(仮称) エキスポランド跡地複合施設開発事業

事業者見解書

平成 25 年 10 月

三井不動産株式会社

図3.3-7 自動車動線計画図

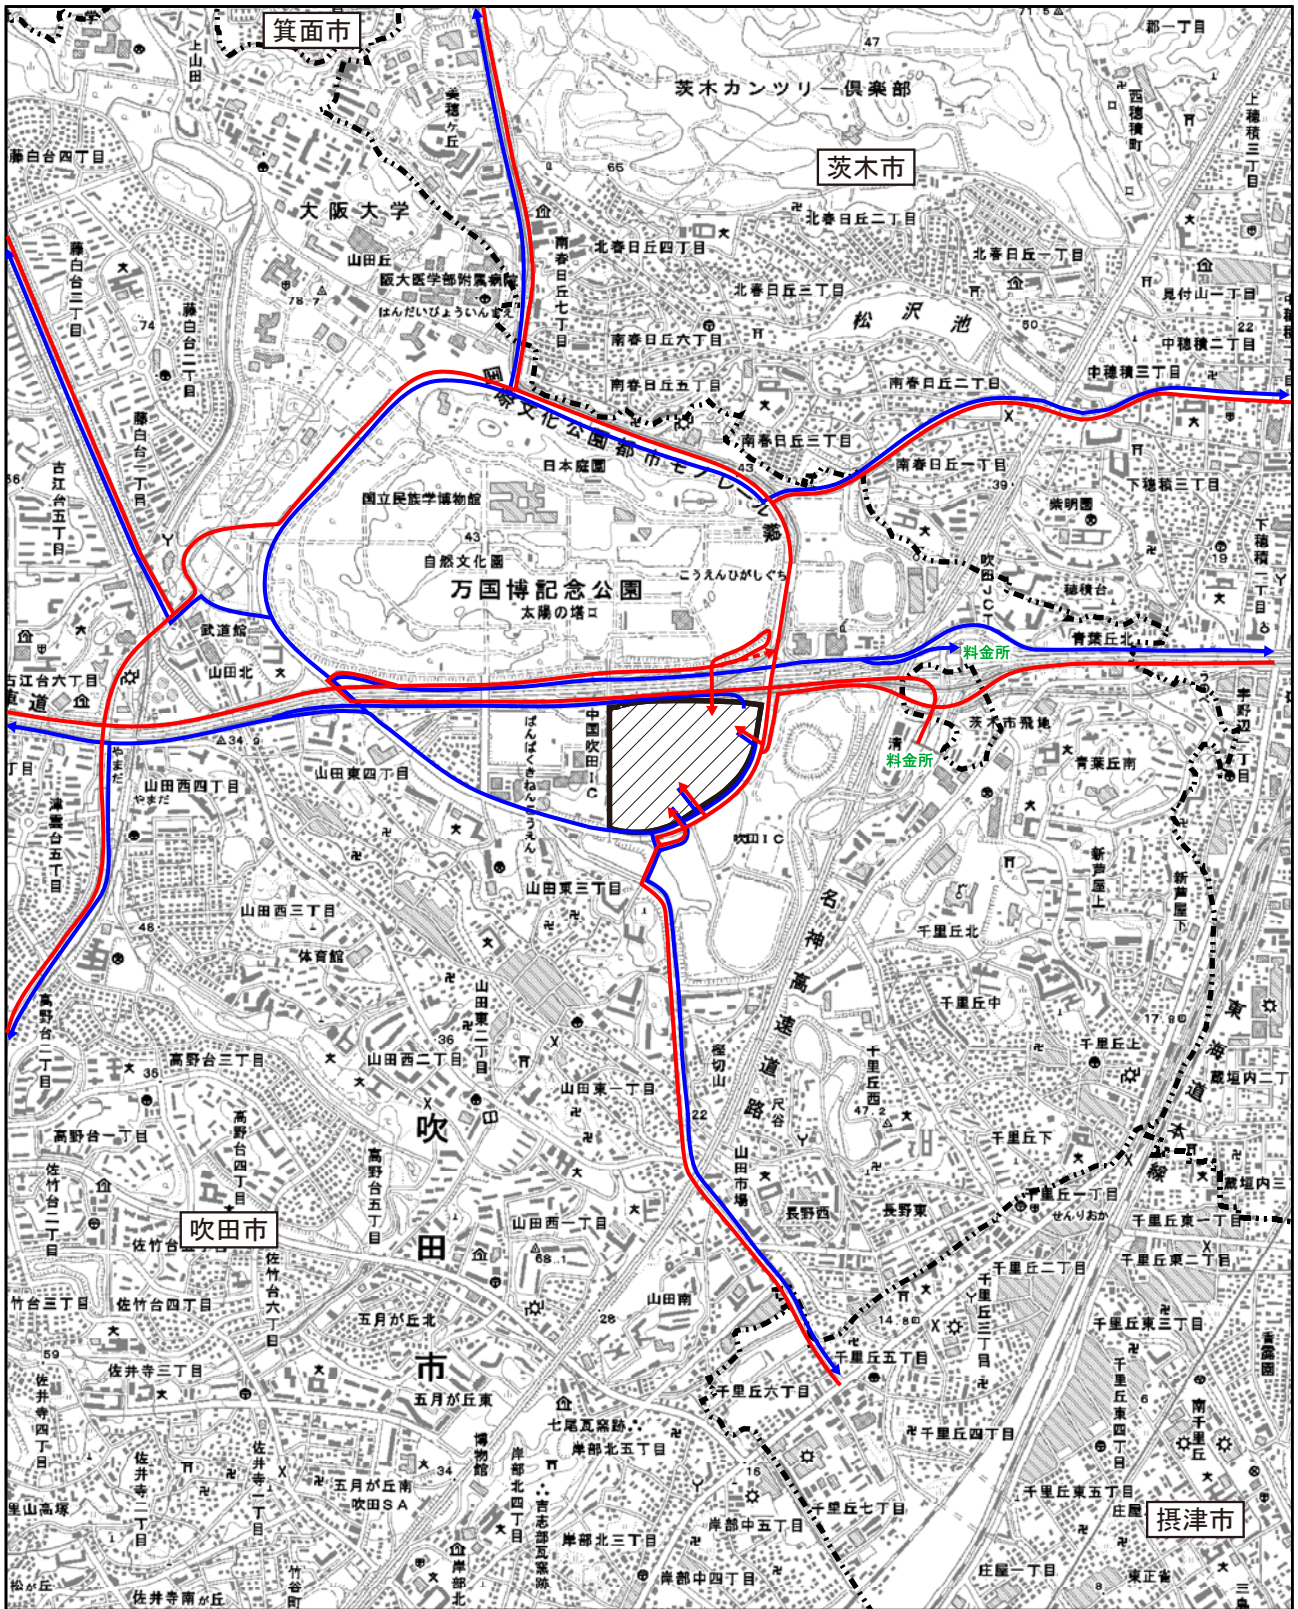
質問書の内容	事業者の回答
1	北側退出アクセスについて、中環に抜ける道だけでなく中国道へ抜ける時差信号を設けて中国道へ抜けるルートを作るべき。中環、中国道への流入の時に外周道路を使わないようにする。	警察、道路管理者から、北側出口から中国道への直接進入は危険であり、物理的に進入できないようにするよう指導を受けています。 中環西方面、中国道は、極力北側出口から退出するように誘導していきます。
2	万博公園南交差点からの入退は今の計画では間違いなく生活道路に支障をきたします。ここからの入退案は撤廃していただきたい。	十分な滞留長の右折入庫レーンを新設し、既存車線へ支障を与えないように計画しています。万博公園南交差点から入退させない場合、南方面からの来店車両は、全て茨木摂津線と外周道路へ進入するため、混雑の改善にはならないと考えます。
3	「2」と同内容。	
4	①パークの終了時間 22:00 までの終了、地域の静かな環境維持の為に25:00ではなく早期の終業を希望する。 ②パークライドの取り組み 出来る限り自家用車の使用を制限する仕組み。自家用車乗り入れ禁止などの手法を考慮して欲しい。	①営業時間については、商業店舗については特別な場合を除いて21:00を計画していますが、アミューズメント施設やレストランは23:00を考えています。また、フィルムエンターテイメント等の一部施設についてのみ翌1:00までの営業を検討しています。 ②開業時等の交通混雑が予想される時期における対策として、パークアンドライド等についても検討していきます。 また、モノレールやバスなどの公共交通機関の利用を促進し、自家用車による来館を極力減らします。公共交通機関の利用促進策（輸送力向上や公共交通機関への誘導・インセンティブ付与など）については、モノレール会社やバス会社などと協議・連携し、その方策を検討していきます。
5	1.観覧車について ・なぜ作ることに？ ・地域のシンボルである「太陽の塔」への影響はどのように考えているか？観覧車130m、太陽の塔70m、太陽の塔のシンボル性が低下していいのか？ 2.交通シミュレーションについて ・計算方法、計算条件等を公開してはどうか？ ・シミュレーションはガンバ大阪の新スタジアム建設後のシミュレーションか？現スタジアム21,000人収容、新スタジアム40,000人収容、条件が変わると状況が変わる。	1.観覧車は、施設のコンセプトである大阪のランドマークとなるエンターテイメントアトラクションにふさわしいものとして、設置することとしました。 太陽の塔との関係については、近景において、観覧車と太陽の塔が重なり合っ見える地点はなく、太陽の塔のシンボル性が低下することはないものと考えています。 2.シミュレーションの前提条件等は、資料編に記載・公開しています。 また、新スタジアム建設後の予測評価として、複合影響（土曜）による交通流シミュレーションを実施しています。
